表.六輕四期環評與98年第1季環境監測報告所載地下水監測井位置差異

圖19 六輕四期擴建計畫環境影響說明書定稿本所載地下水監測井位置

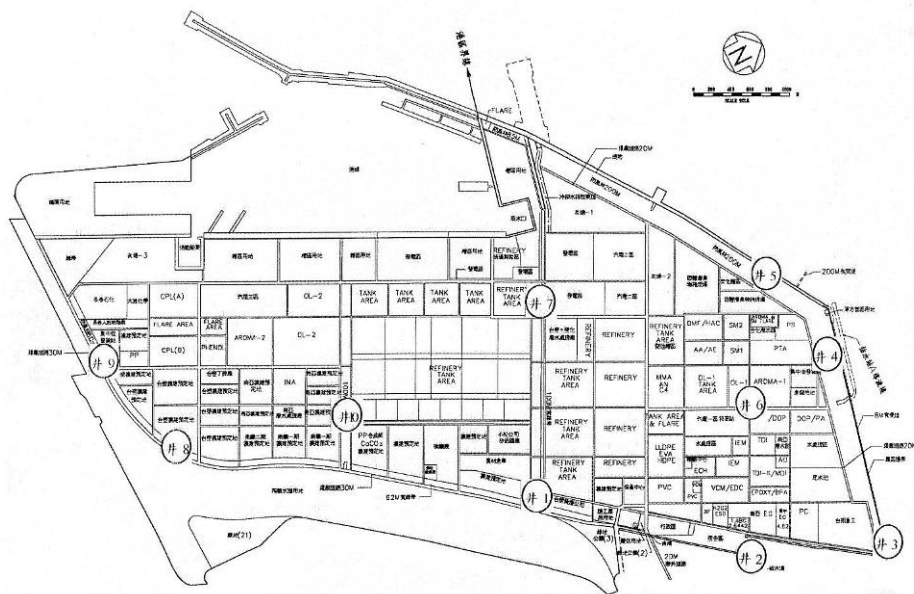
六輕四期環評地下水 監測井位置編號	對應98年第1季地下水 監測井位置編號	設置情況	是否採樣	備註
井1	(井9) ML 9	已設置	是	位置相同
井2	(井2) ML 2	已設置	不明	位置相同
井3	(井7) ML 7	已廢棄	否	井口破壞
井4	(井5) ML 5	已設置	不明	位置大致相同
井5	(井10) ML 10	已設置	不明	位置大致相同
井6	(井11) ML 11	已設置	是	位置大致相同
井7	(井8) ML 8	已設置	是	位置大致相同
井8	—	未設置	否	作為廠房配置
井9	—	未設置	否	作為廠房配置
井10	—	未設置	否	作為廠房配置
—	(井12) ML 12	另設	是	深層地下水井；居民日常及豬舍養豬用水；六輕四期環評無記載借用民井
—	民 1	借用民井	是	
—	民 2	借用民井	是
